Précision des aléas mouvements de terrain

Fiche analytique n°5

Commune associée	Tiarei
Référence de la fiche	FA_T5
Référence du site	Vallée Faaromai
Visite réalisée par	Géolithe - CF
Date de la visite	14/03/2022
Coordonnées géographiques (RGPF / UTM zone 6S)	
X (en m)	Y (en m)
245222	8059865

Cartographie des aléas mouvements de terrain avant modification

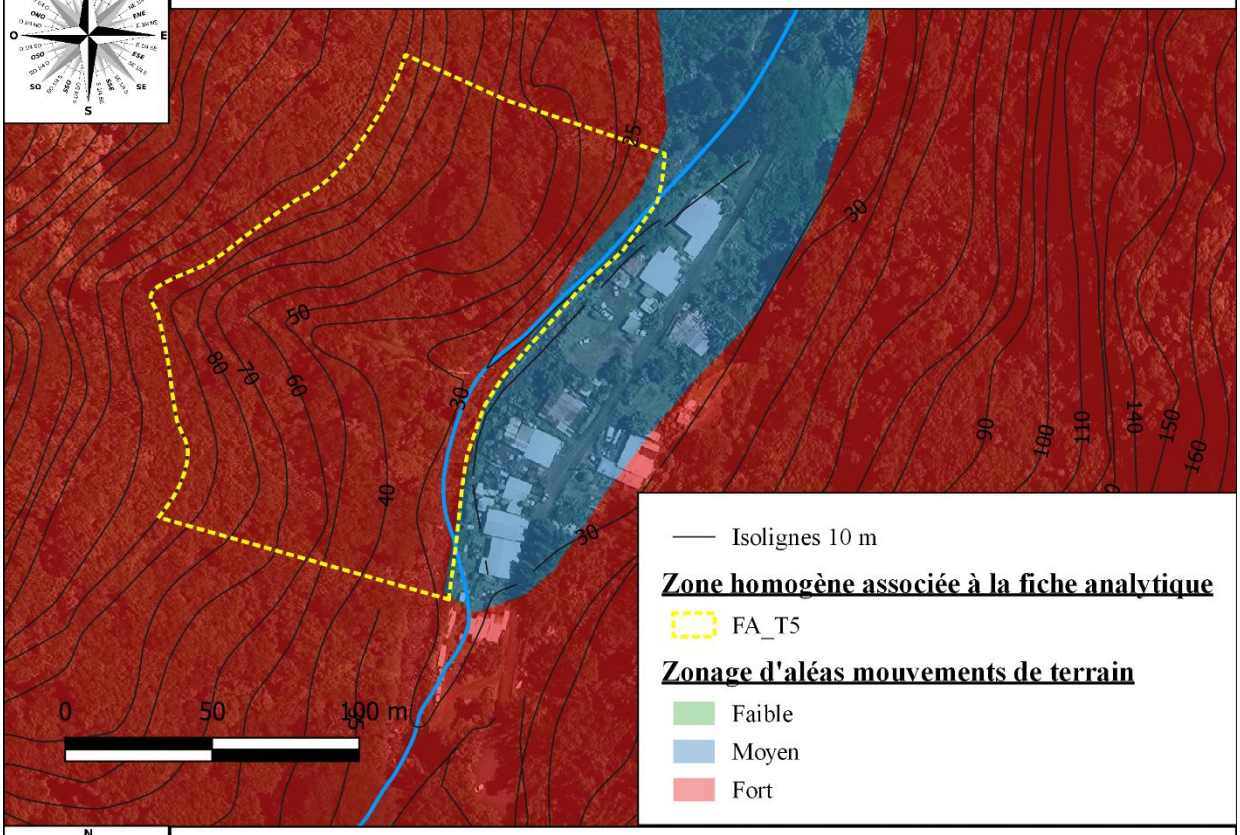
Révision de la cartographie des aléas mouvements de terrain	
Modification	*OUI*
Nature de la modification	*Selon la zone, réduction ou augmentation de l'aléa fort mouvements de terrain.*
Justification de la modification	*La cartographie de cette zone a été réalisée à partir du MNT et du positionnement du cours d'eau. Le cours d'eau étant relativement large (environ 10 à 15 m), il joue un rôle de fosse dans le cadre d'éboulement ou de chutes de blocs. La limite de l'aléa fort chutes de blocs s'arrête dans la rivière Tefaaurumai.*
